总平面布置图 1:1000

总平面调整说明：

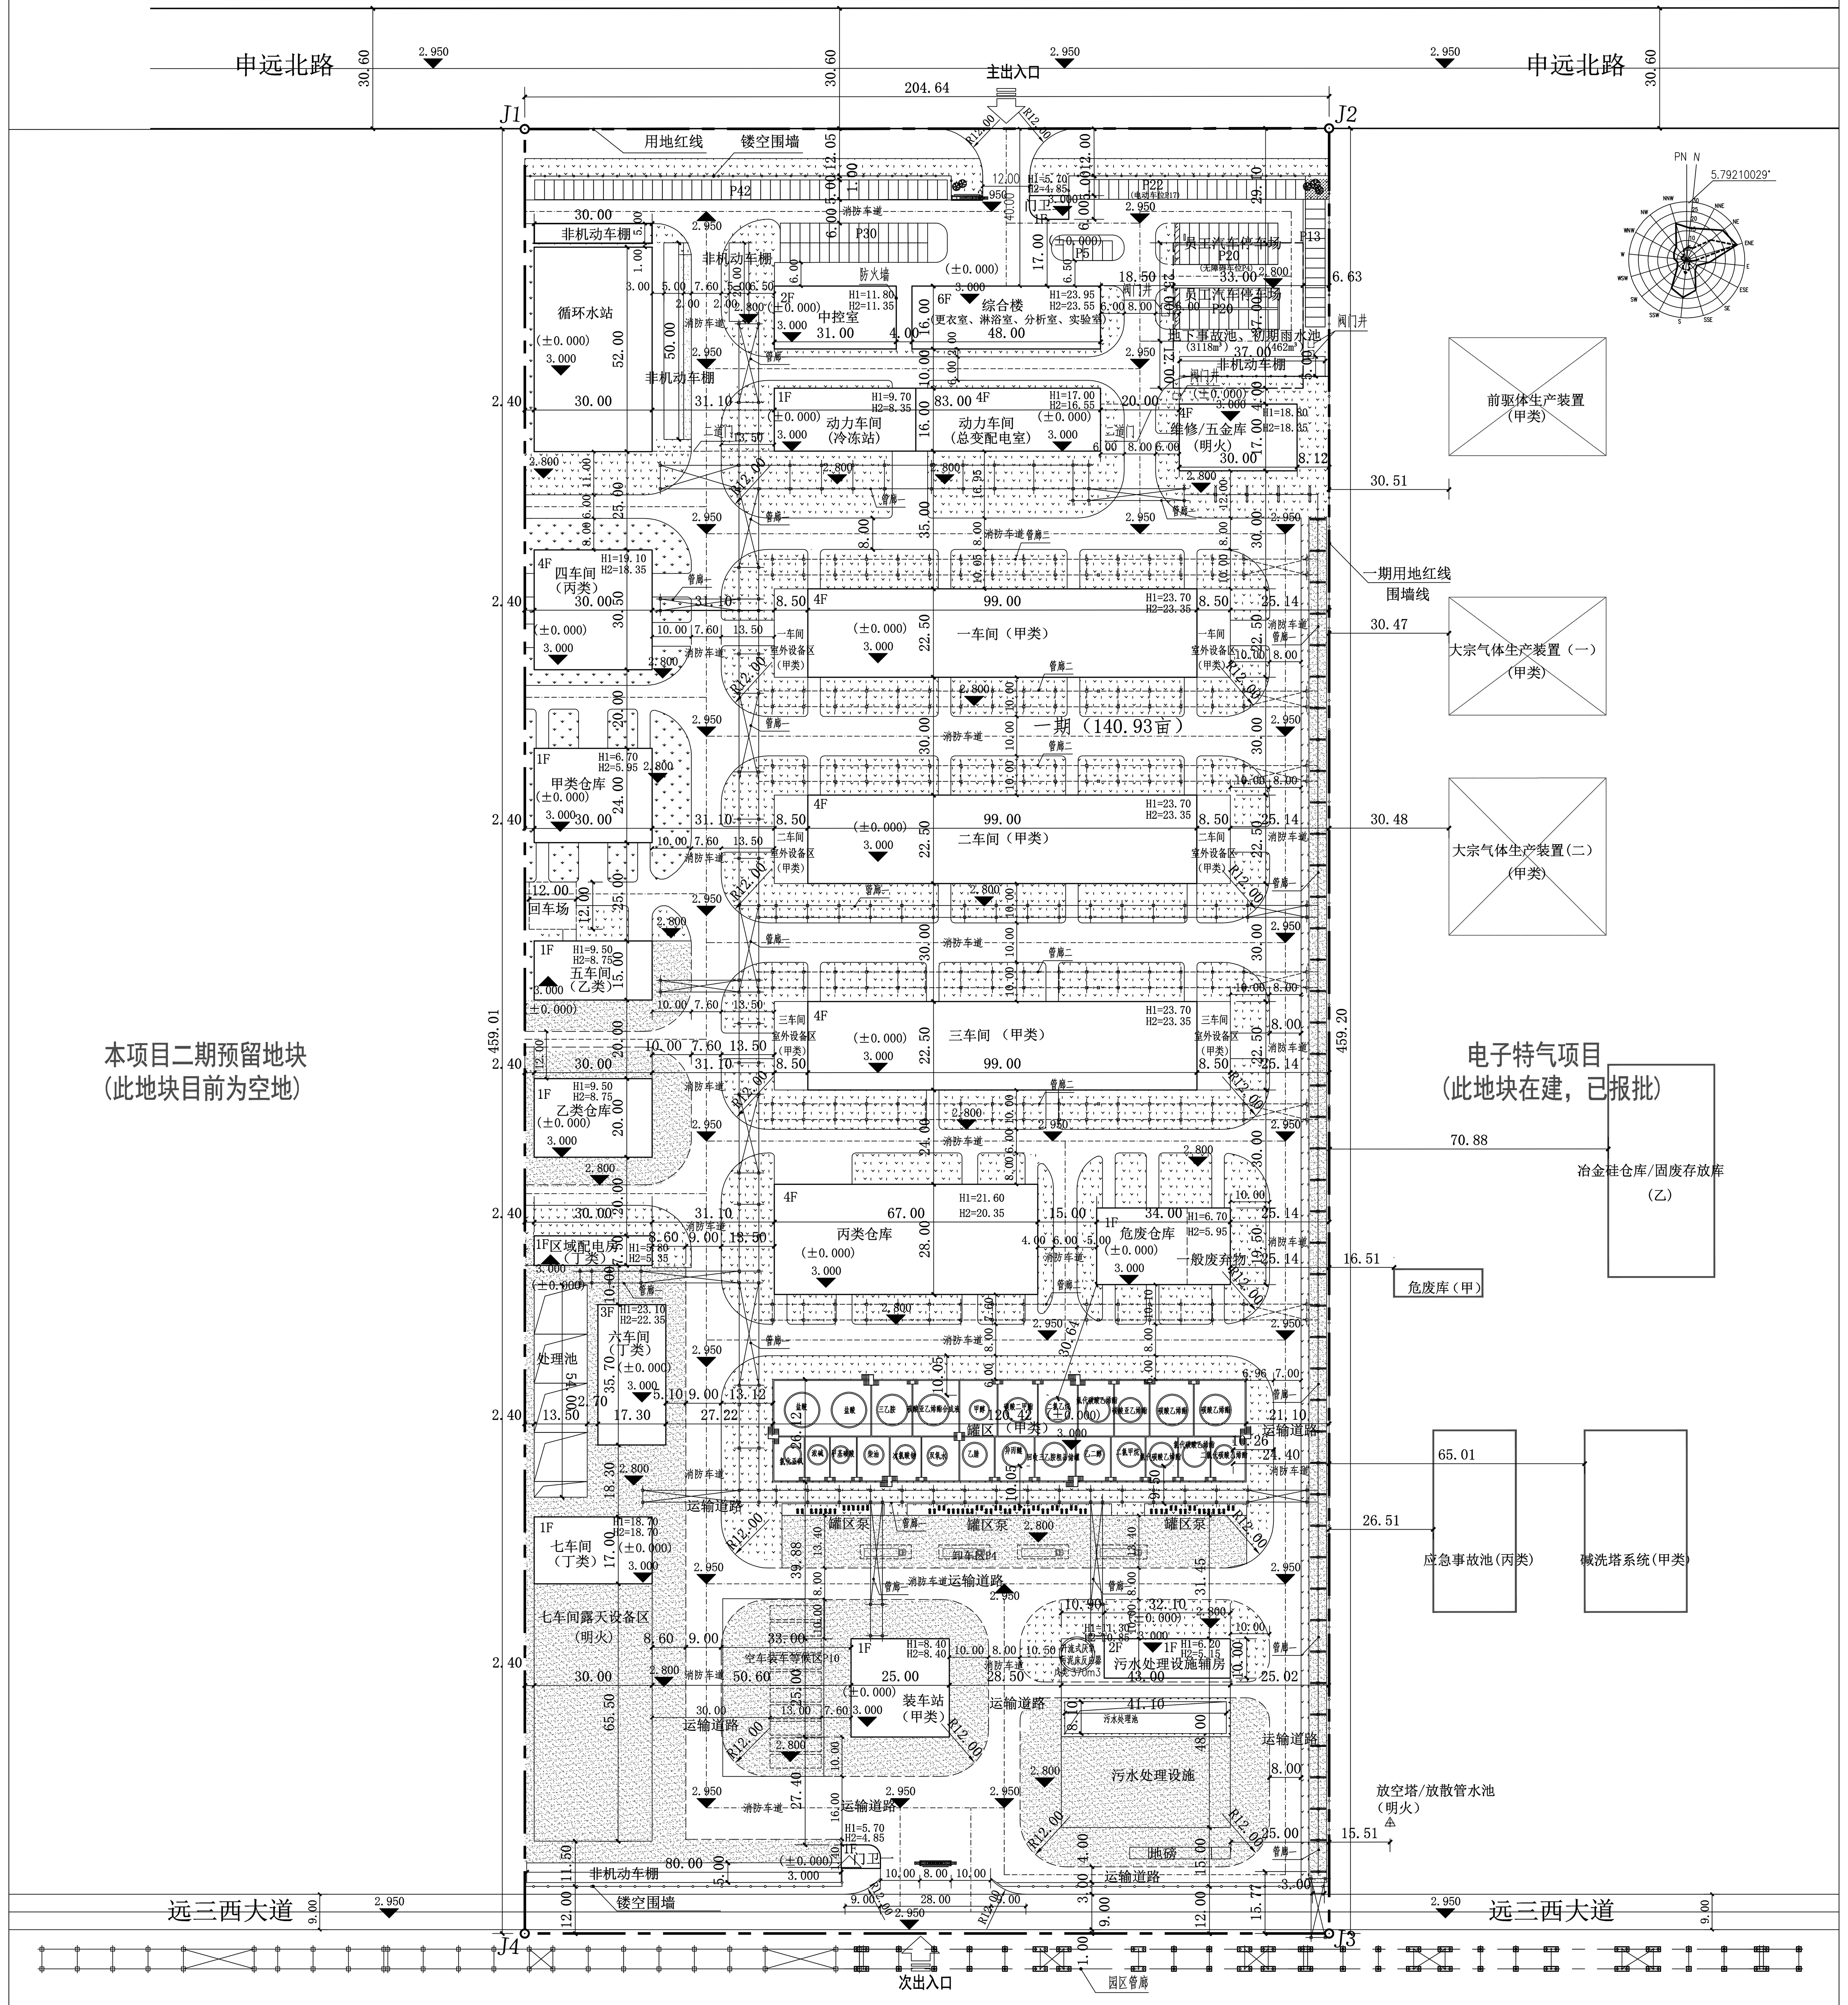
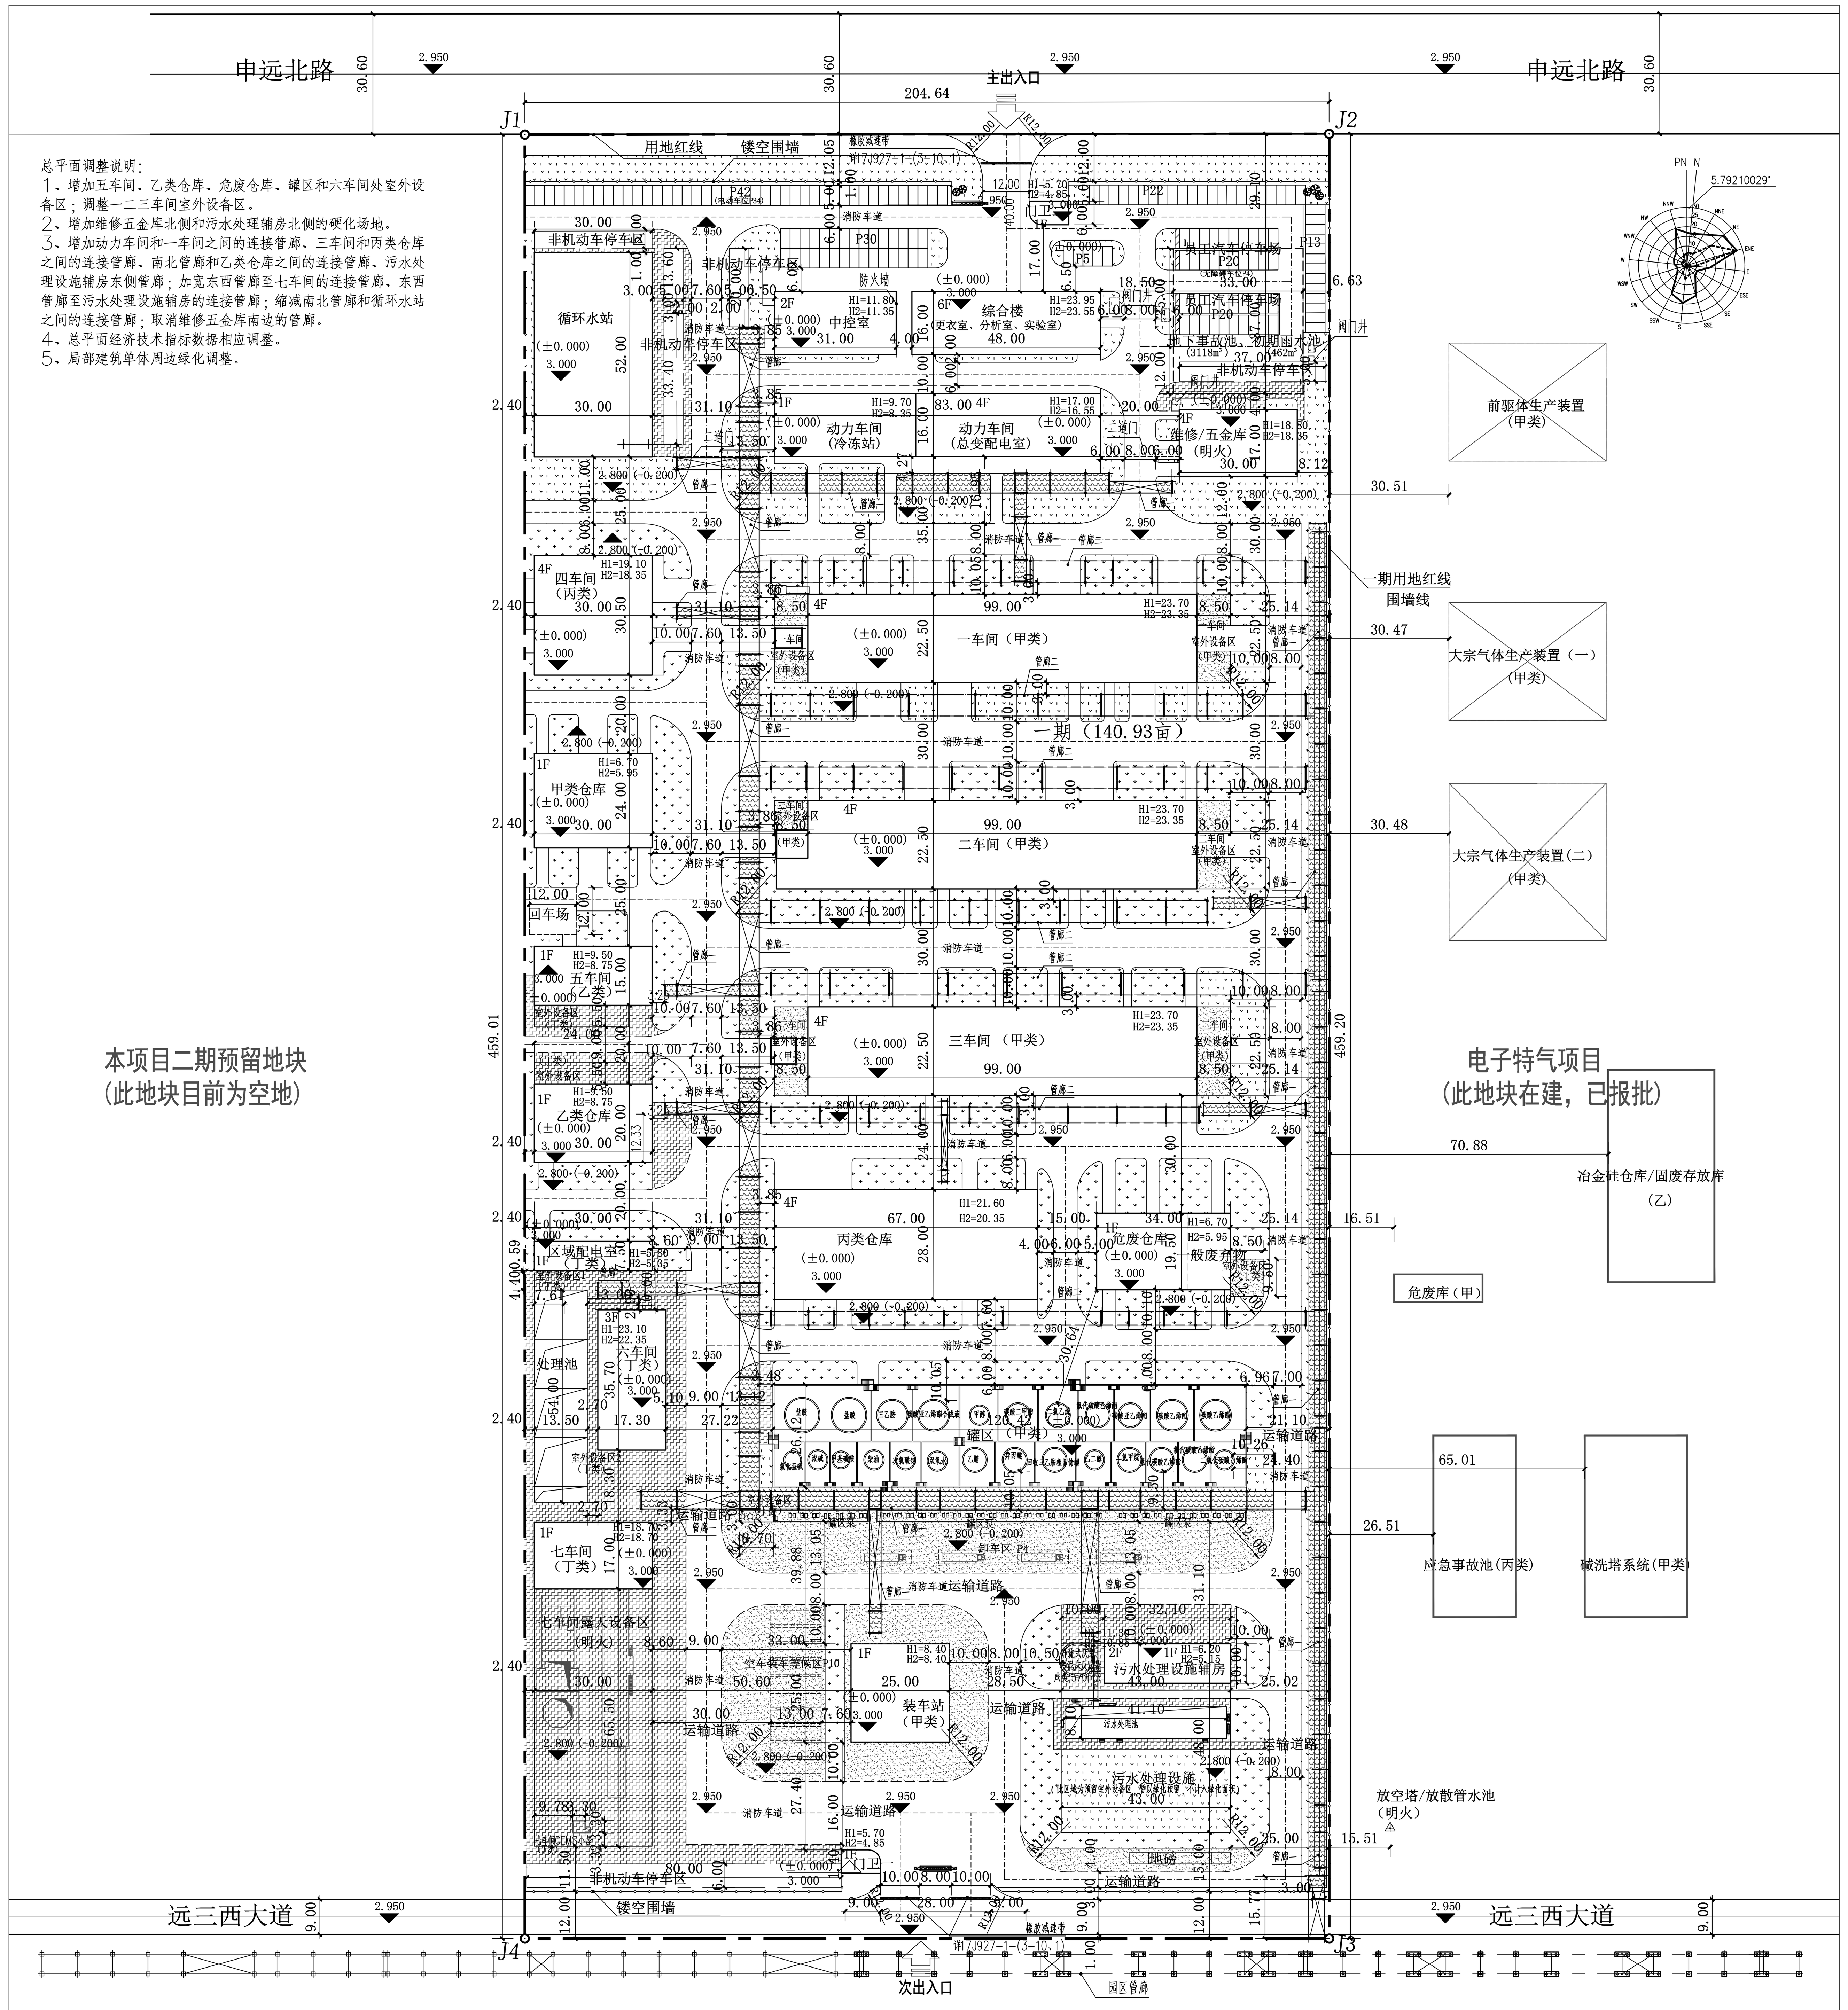
1、增加五车间、乙类仓库、危废仓库、罐区和六车间处室外设备区；调整一二三车间室外设备区。

2、增加维修五金库北侧和污水处理辅房北侧的硬化场地。

3、增加动力车间和一车间之间的连接管廊、三车间和丙类仓库之间的连接管廊、南北管廊和乙类仓库之间的连接管廊、污水处理设施辅房东侧管廊；加宽东西管廊至七车间的连接管廊、东西管廊至污水处理设施辅房的连接管廊；缩减南北管廊和循环水站之间的连接管廊；取消维修五金库南边的管廊。

4、总平面经济技术指标数据相应调整。

5、局部建筑单体周边绿化调整。
